(仮称) 三戸プロジェクト  
環境影響予測評価実施計画書

補足資料

京浜急行電鉄株式会社

図 2 (1) 現況の緑地

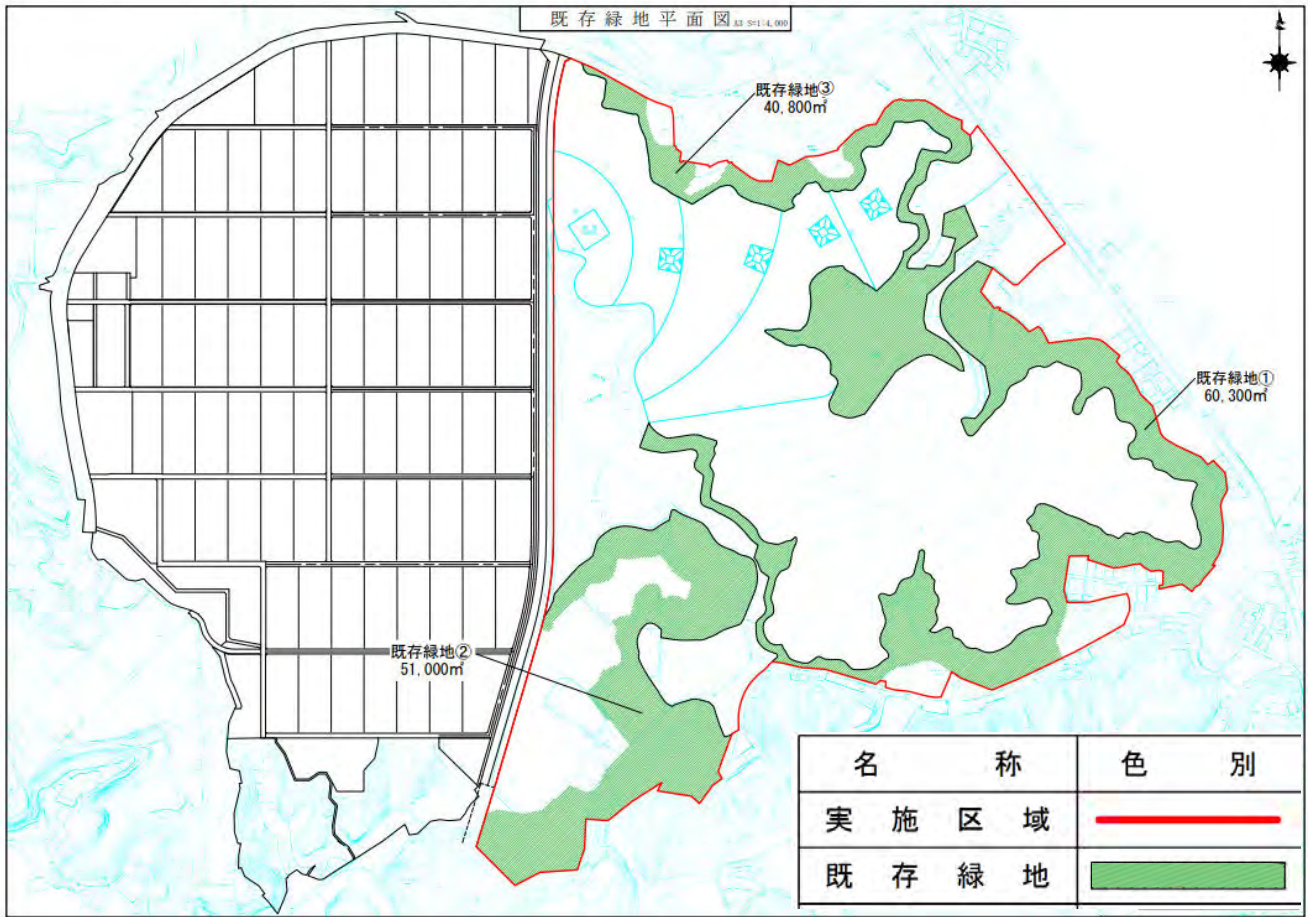
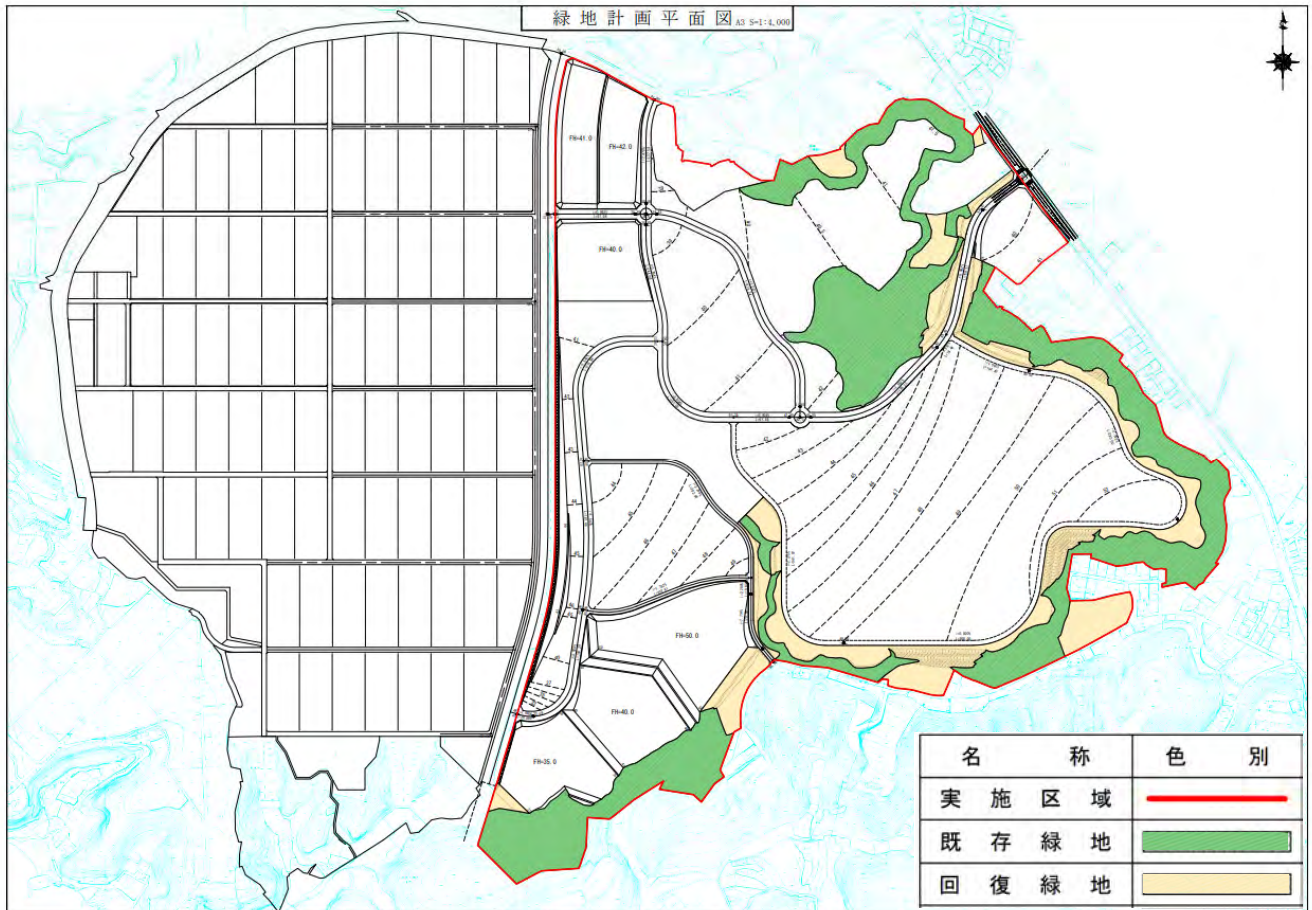
事業実施区域における、現況と事業実施後それぞれの緑地の配置や面積を図面及び表で示した上で、事業実施に伴い失われる緑地に対し、どの程度回復緑地でカバーできるのかを示してほしい。

現況と事業実施後の緑地の面積は表1に、範囲は図2(1)、(2)に示すとおりです。

事業実施に伴い失われる緑地に対し、回復緑地により約57%がカバーできるものと考えています。

図3 公園の凡例の色の変更箇所

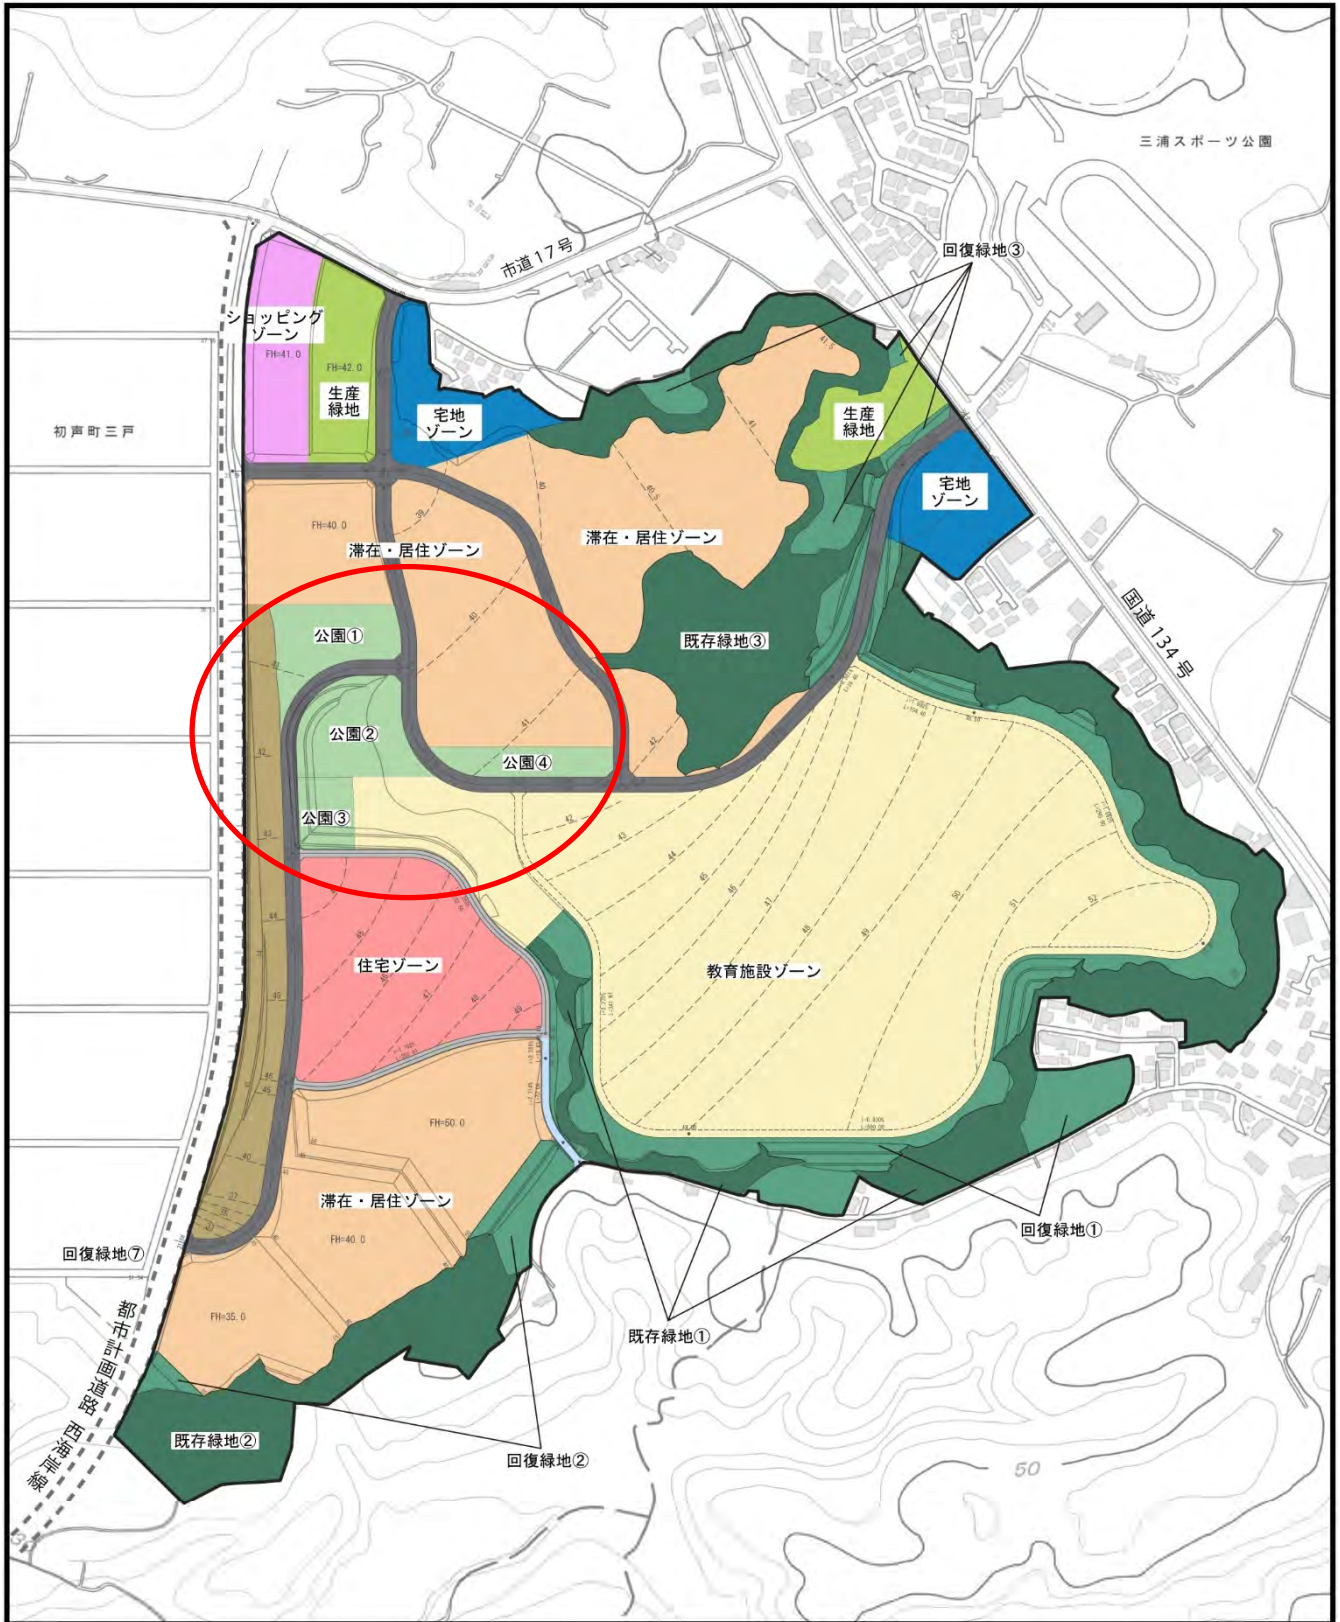
実施計画書の土地利用計画図の生産緑地と公園の色が似ており、見分けがつきにくいため、修正してほしい。

土地利用計画図の公園の凡例の色は、図3に示すとおり訂正し、予測評価書案において修正いたします。

なお、当図については、ご質問「0-1」の回答と同様、既存緑地と回復緑地の範囲を訂正しています。
